改善箇所説明図

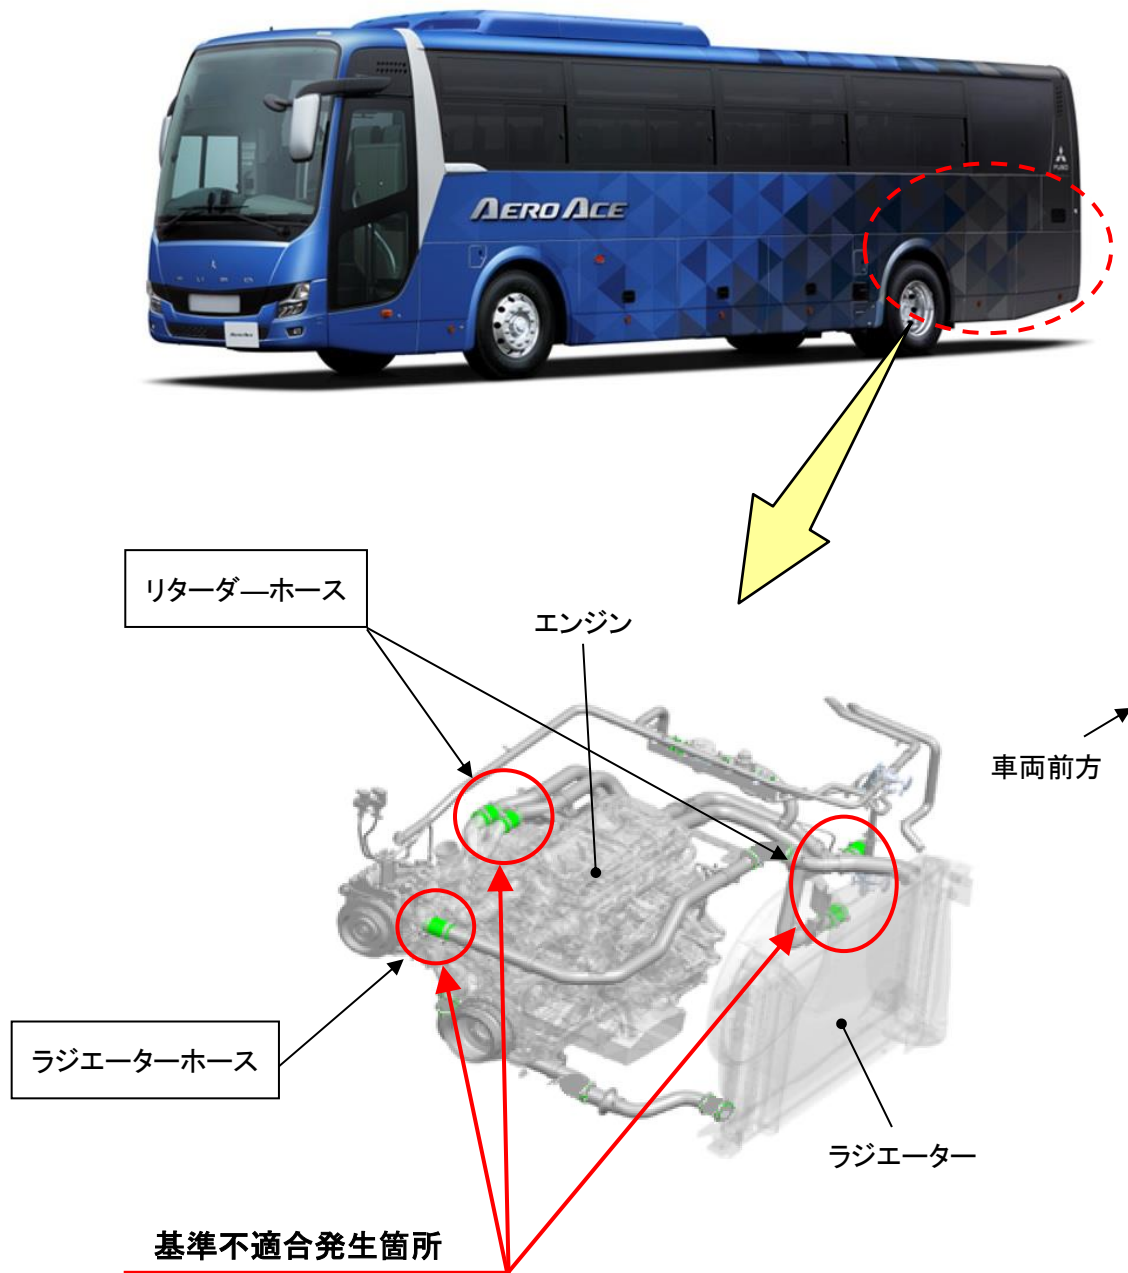
大型観光バスのリターダーホースおよびラジエーターホースにおいて、補強方法が不適切なため、補強糸と母材ゴムの密着力が不足しているものがある。そのため、ホース内冷却水の圧力変動によって補強糸が摩耗して破断すると、当該ホースが破損して冷却水が漏れるおそれがある。

注：□ は、対策品に交換する部品を示す。

全車両、リターダーホースとラジエーターホースを対策品に交換する。

識別：作業完了車には、ラジエーターホースの上面に白色ペイントを塗布する。
